Ville de Montgeron

Observations sur le

Projet de PLU arrêté le 10 décembre 2015

La vallée de l'Yerres et son coteau versant

Voici la carte de la page 71 : « Hiérarchisation des voies » :

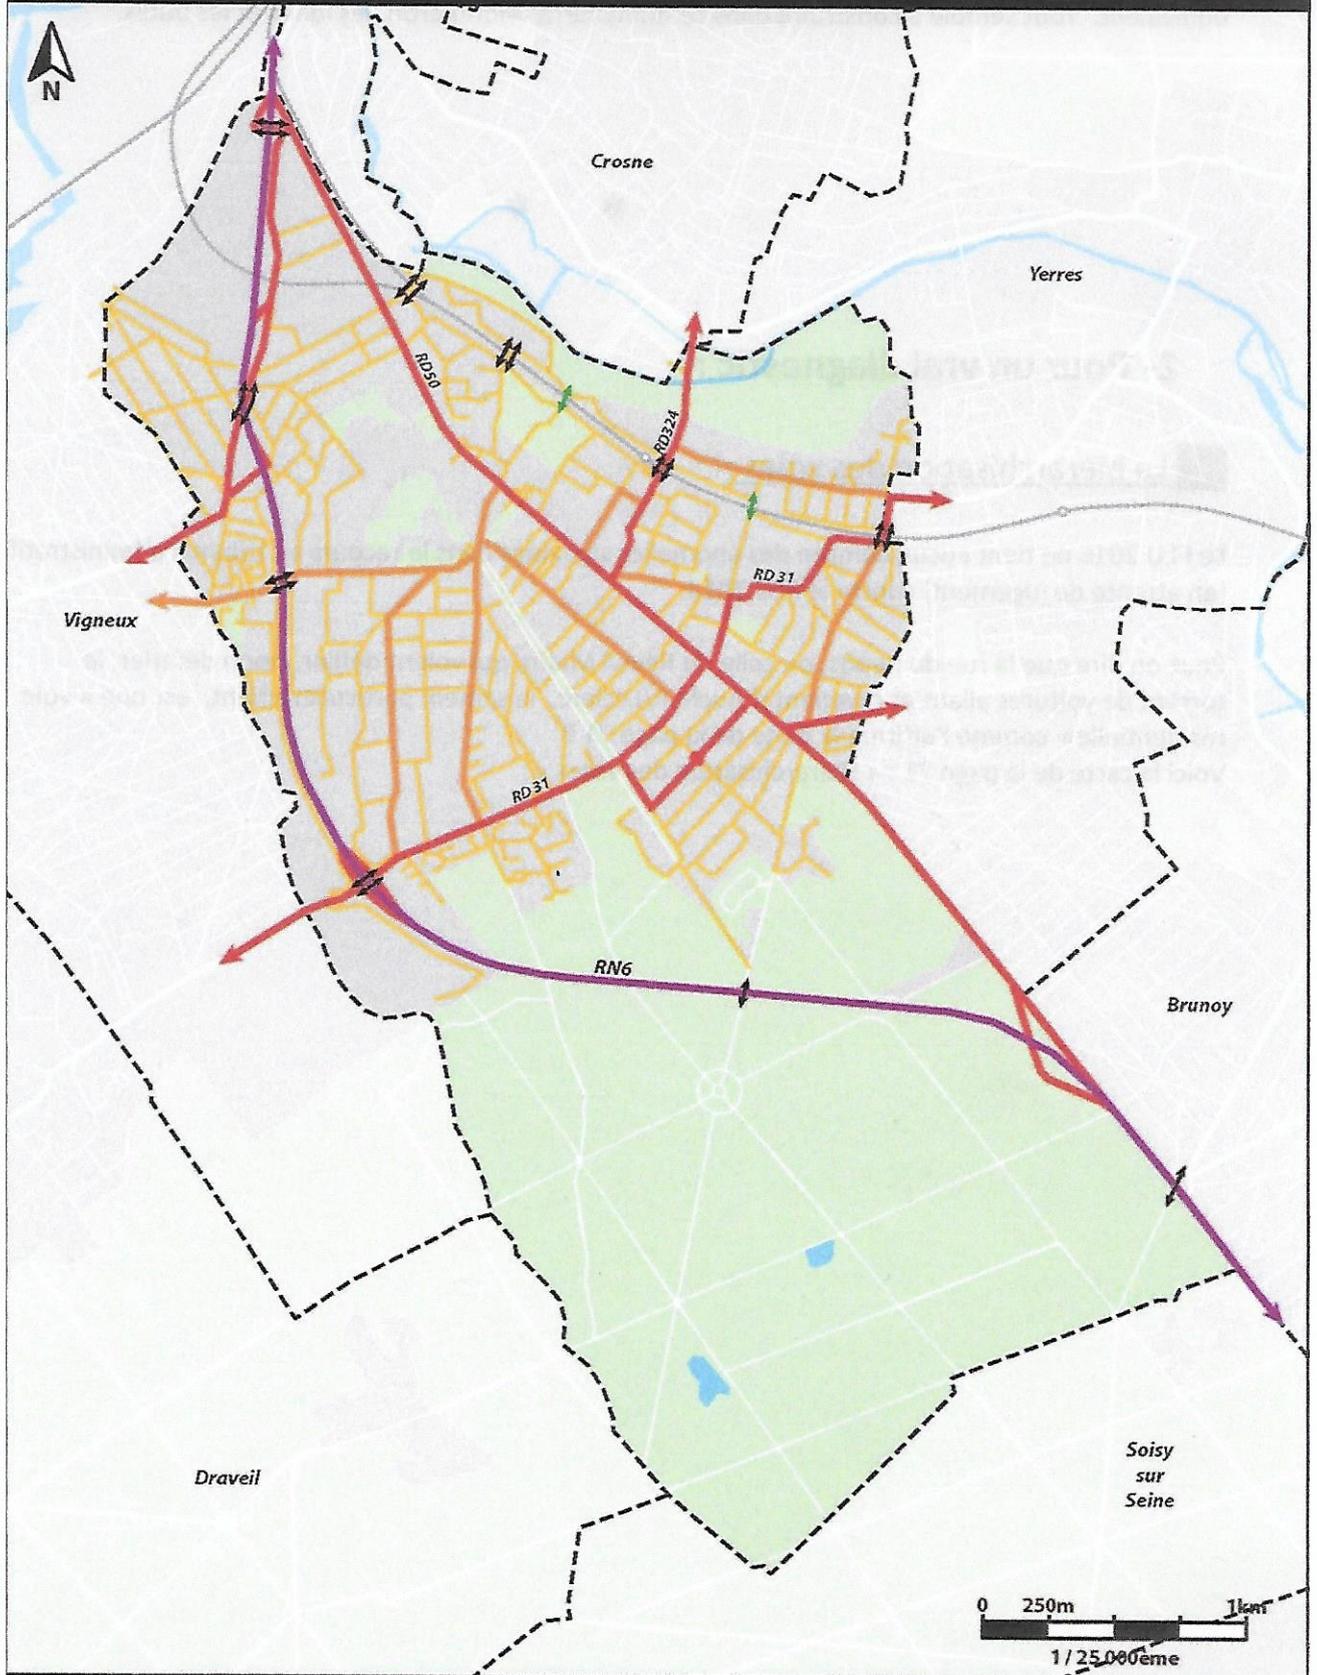
Peut-on dire que la rue du Repos, ou celle du Réveil Matin, qui voient défiler, sinon déferler, le torrent de voitures allant et revenant d'Auchan/Leclerc, le samedi particulièrement, est une « voie résidentielle » comme l'affirme la carte de la page 71 ?

La rue du moulin de Senlis située, elle aussi, sur le trajet des grands magasins est également classée en « voie résidentielle ». Ce classement est contraire à toutes les réalités exposées en détail ci après. Exemple entre cent : Ce ne sont pas quelques poignées de riverains qui expliquent le nombre toujours plus important des ralentisseurs sur cette route, mais la situation géographique du complexe Senlis/Bart/Morin chevauchant la voie ferrée, et la fonction de rocade qui lui échoit de ce fait.

La « hiérarchisation » départementale des voies de Montgeron, non datée, semble un héritage d'un passé lointain et se trouve en rupture totale avec les réalités d'aujourd'hui.

PLU 2013 : Circulation douce de la rue Deglaire à la rivière par le passage sous le pont SNCF.

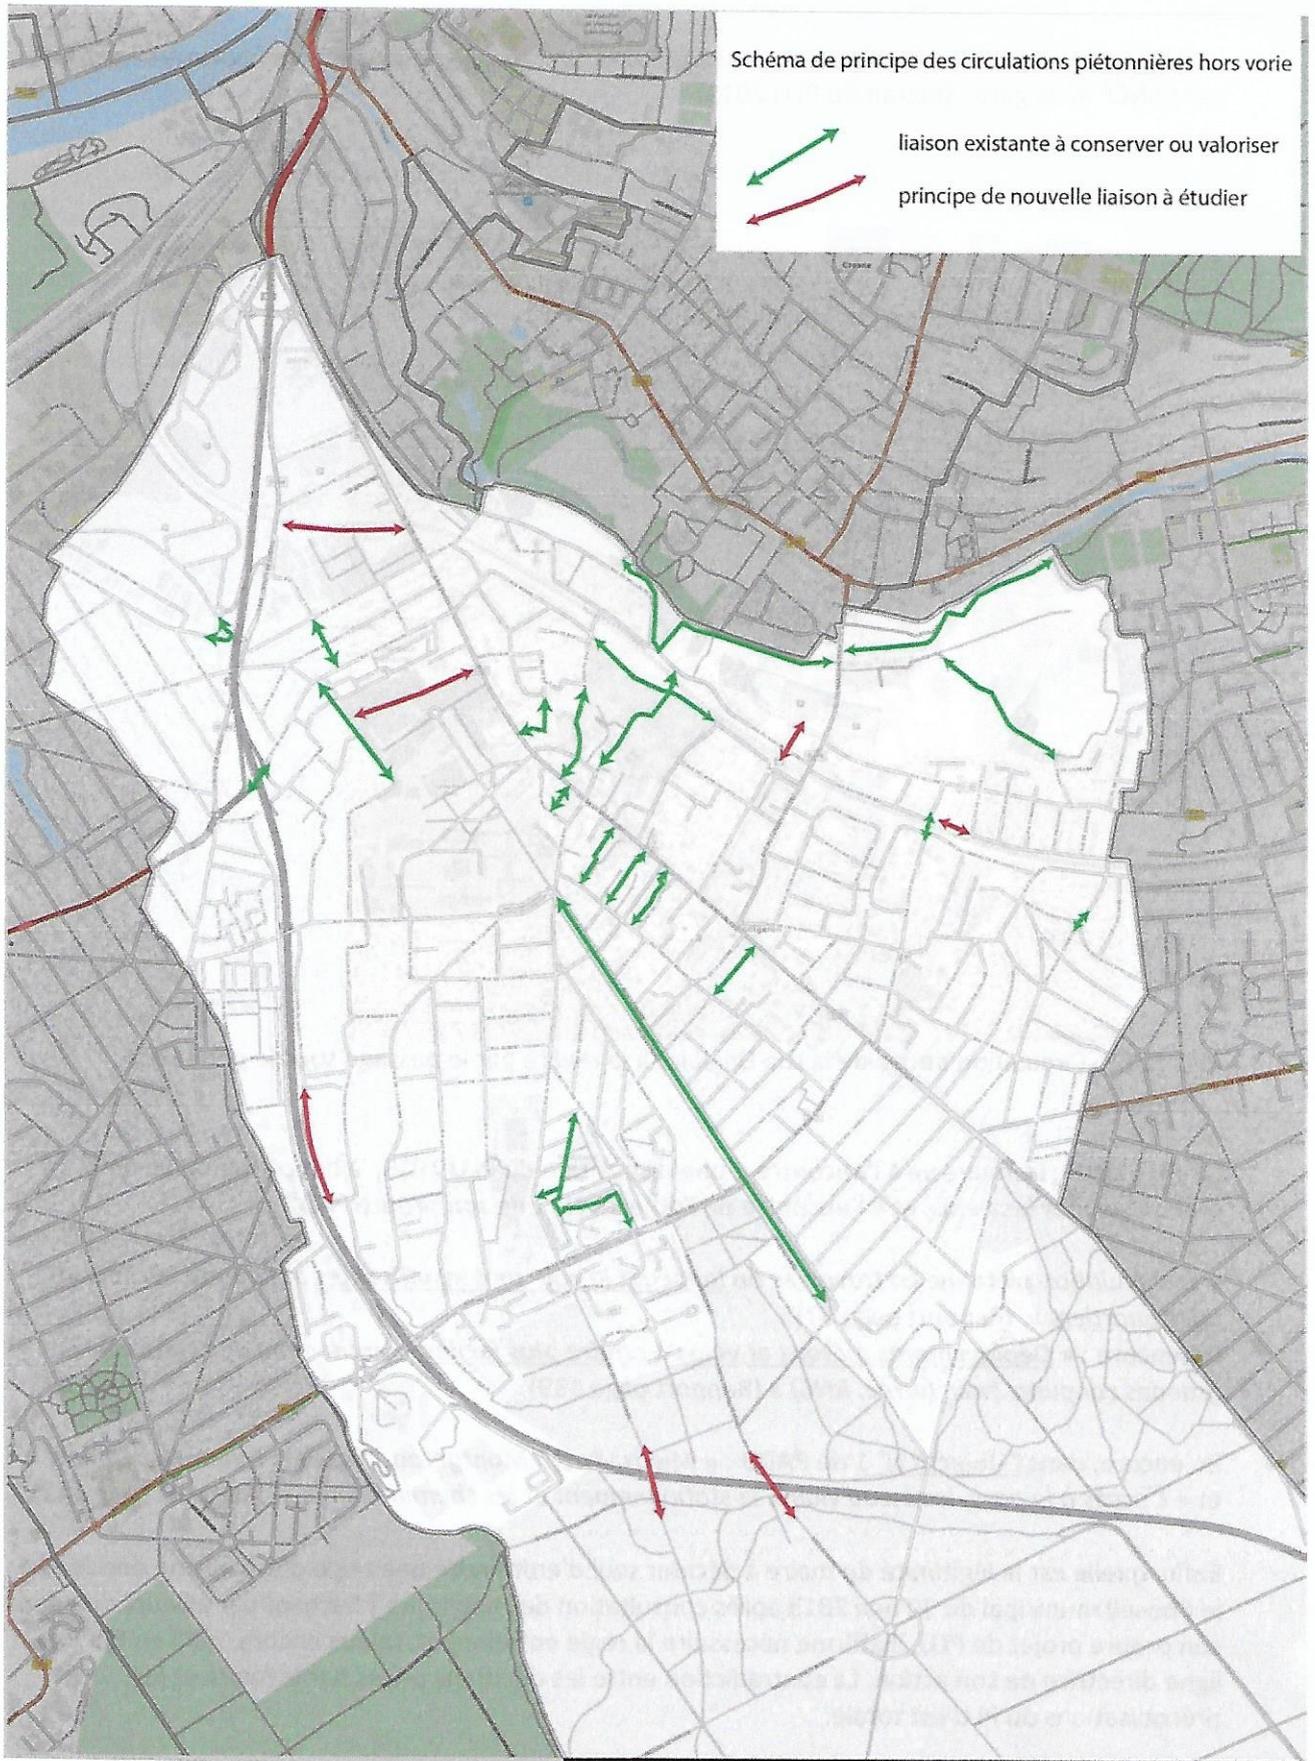
Le PLU 2016 : Le maire va à l'encontre d'une disposition du PLU 2013, à l'encontre de ce qu'il préconise pour les vélos, et à l'encontre de l'objectif N° 1 de son propre PADD :

La carte extraite du Rapport PLU 2016, page 79, montre que la liaison douce allant de la rue Deglaire à la vallée de l'Yerres, par le pont de la gare, n'existe plus.

Extrait du PLU 2016 page 81 – L'itinéraire départemental N° 25 passe par la rue Leclerc et sous le pont SNCF.

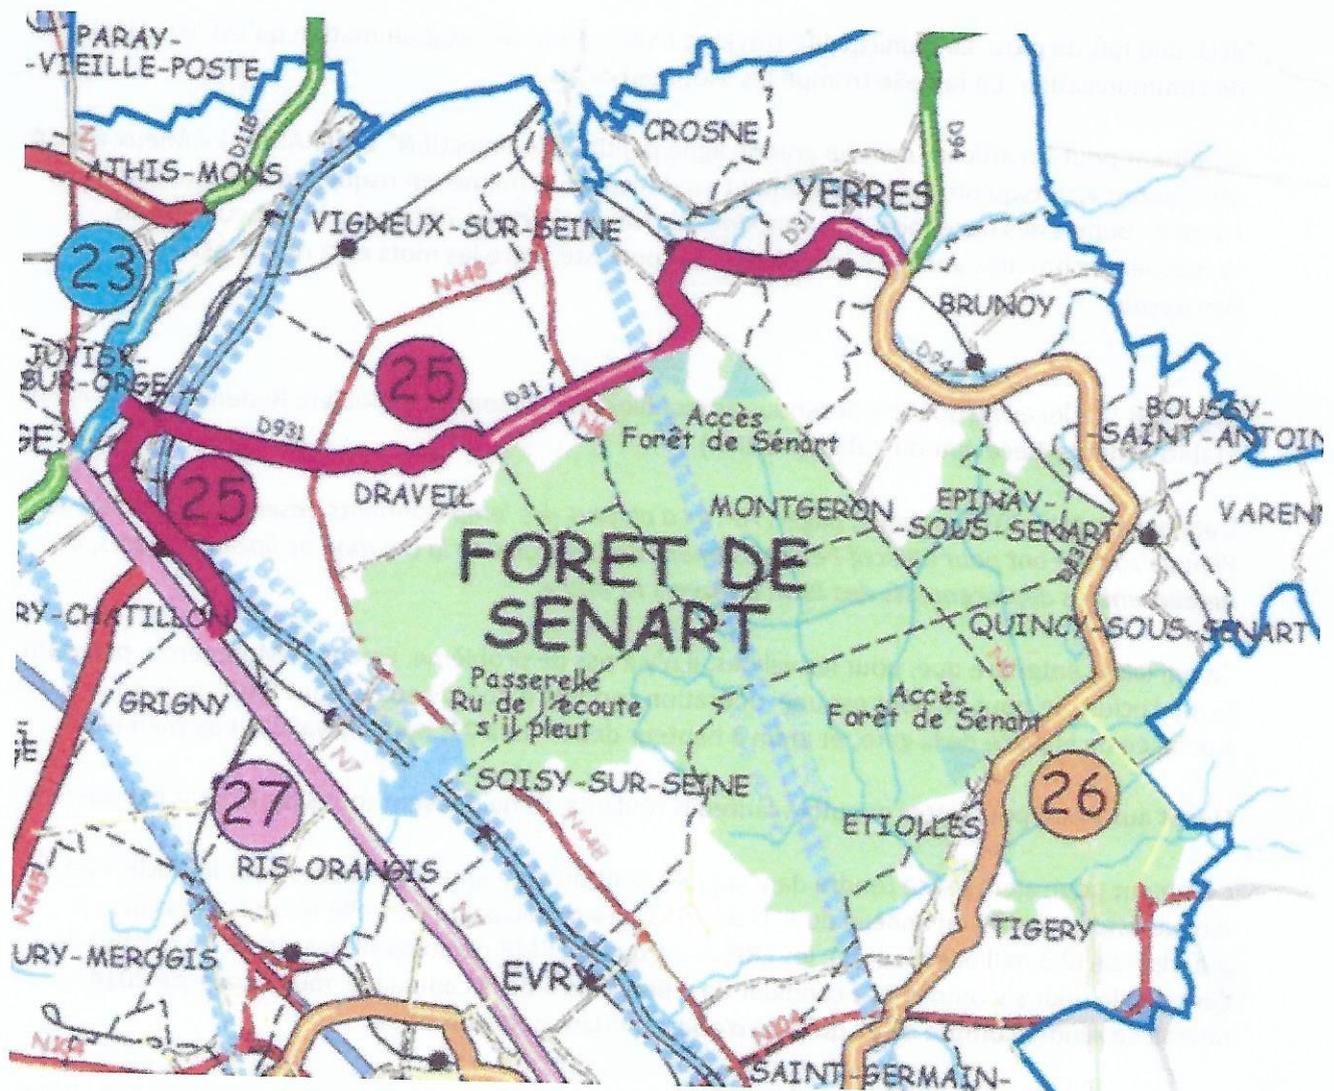
Sur ce point la mairie n'améliore pas le sort de ses concitoyens et ne recherche pas la cohérence entre les décisions départementales et municipales. L'itinéraire départemental N° 25 de Savigny au Val d'Yerres continue donc de traverser les embûches de la rue Leclerc....Sur le papier.

La persistance de cette situation dangereuse, en plein centre ville, confirme qu'il n'y a aucune cohérence entre le PLU et les décisions administratives supérieures, départementales et régionales. Les priorités de la mairie sont ailleurs. Toujours ailleurs.

« Principe de nouvelle liaison à étudier » :

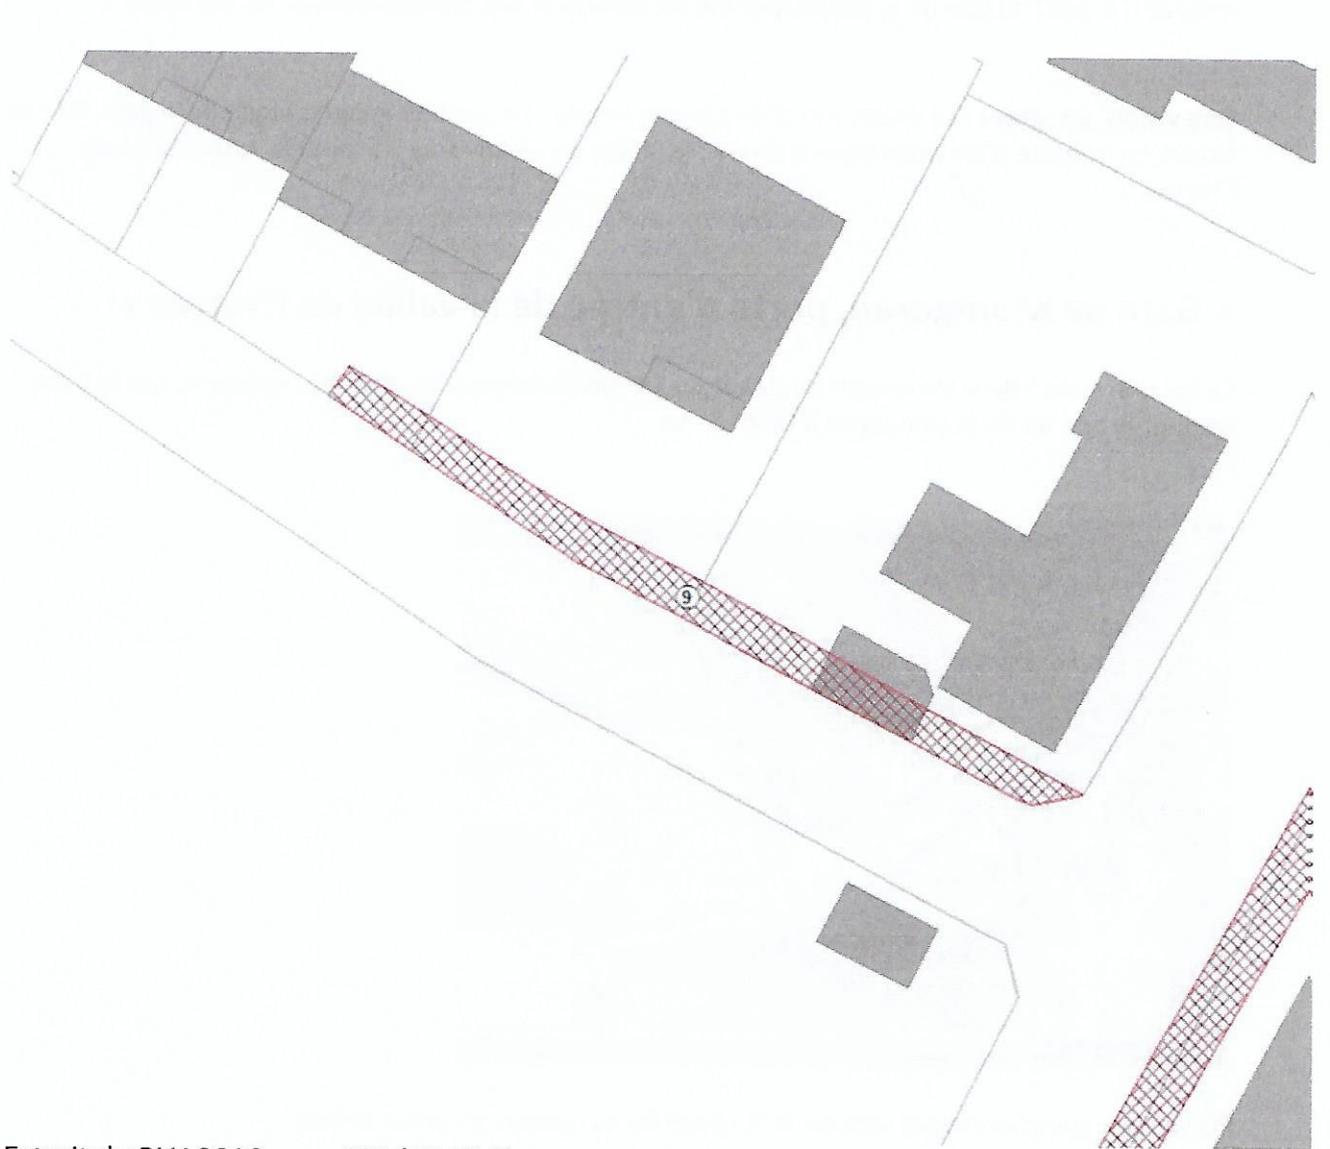
La liaison directe gare---parking Foch Ouest (carte page 79) : Par contre y figure une hypothétique liaison directe gare-parking à travers le terrain du N°12 de rue du Moulin de Senlis. Même si, pure hypothèse, le passage souterrain de la SNCF devenait un jour un passage public, il reste qu'entre ce souterrain et le terrain naturel, il y a une différence de niveau de 4 mètres et un franchissement de la rue du moulin de Senlis. Comment changer de niveau ? Comment franchir la rue du moulin de Senlis ?

Si l'on construit une passerelle surmontant la rue du moulin de Senlis et dominant les propriétés voisines, on inflige aux voisins des nuisances visuelles et auditives supplémentaire alors qu'ils en sont déjà largement pourvus, avec les bruits de trains et bruits de gare, et incidents divers, type portes battantes mal réglées, etc...etc.... Toute intimité à l'extérieur de leur maison leur est retirée. Et, en compensation, aucune amélioration pour les riverains de la rue du moulin de Senlis en matière de trottoirs. LE trottoir plutôt, puisqu'il n'y en a qu'un unique, très étroit, à leur service.

Si l'on ne construit pas de passerelle, alors il faut emprunter la descente de gare comme aujourd'hui, c'est-à-dire arriver en un point du trottoir qui se trouve à équidistance de la rue Leclerc et du 12, rue du moulin de Senlis. Que reste-t-il de l'avantage de prendre le nouveau chemin prétendument direct ?

Extrait du PLU 2016 page 193 (ER N° 9)

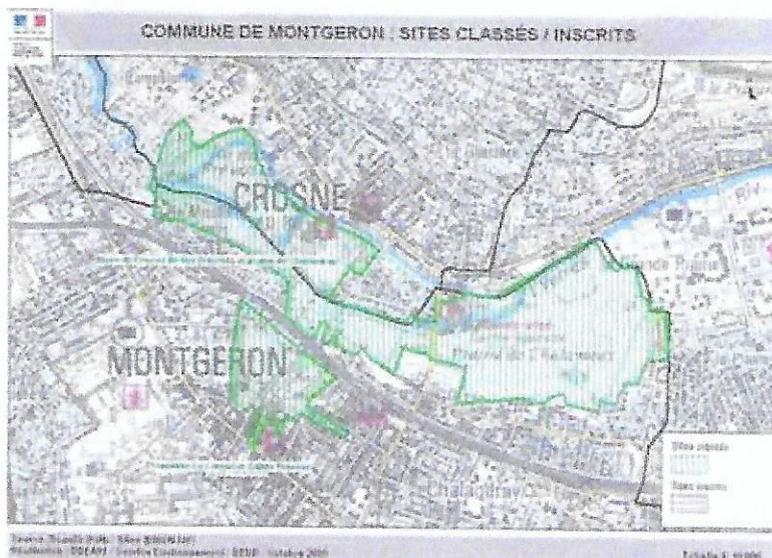
Règlement : Le conseil municipal constatait déjà en 1941 l'étroitesse de la rue du moulin de Senlis alors qu'il y avait dix fois moins de voitures qu'aujourd'hui. Il a donc décidé de l'élargir.

La création d'un emplacement réservé N° 9 date du PLU de 2013. Il faisait partie du périmètre EPFIF, et était intégré à la zone **Udb** de ce PLU. Ce découpage préparait l'avènement du projet Codoprom, qui devait, en zone très inondable, cerner le quartier de ses routes et constructions. Ce projet dément est aujourd'hui mort.

Le diagnostic : L'emplacement réservé N° 7 du PLU en vigueur est devenu N° 9 dans le projet sous examen. L'étude du dossier du nouveau N° 9 s'est arrêtée là. Cette absence d'étude dans le PLU prolonge 40 ans d'immobilisme et met en évidence une absence d'intérêt surprenante pour ce lieu de passage très fréquenté par les piétons, l'un des plus fréquentés de la ville, et les voitures.

L'emplacement réservé N° 9, consiste en un élargissement du trottoir de 1 à 1.50 m, a été repris tel quel du PLU de 2013. Il déborde, sans aucune raison aujourd'hui, sur le N°2 bis, les lots cédés en 1975 : AC 251 et AC 253. Alors même que le terrain nécessaire a été ôté aux riverains, l'emplacement réservé n'a, par l'incurie de la mairie, pas encore bénéficié aux Montgeronnais, 40 ans après
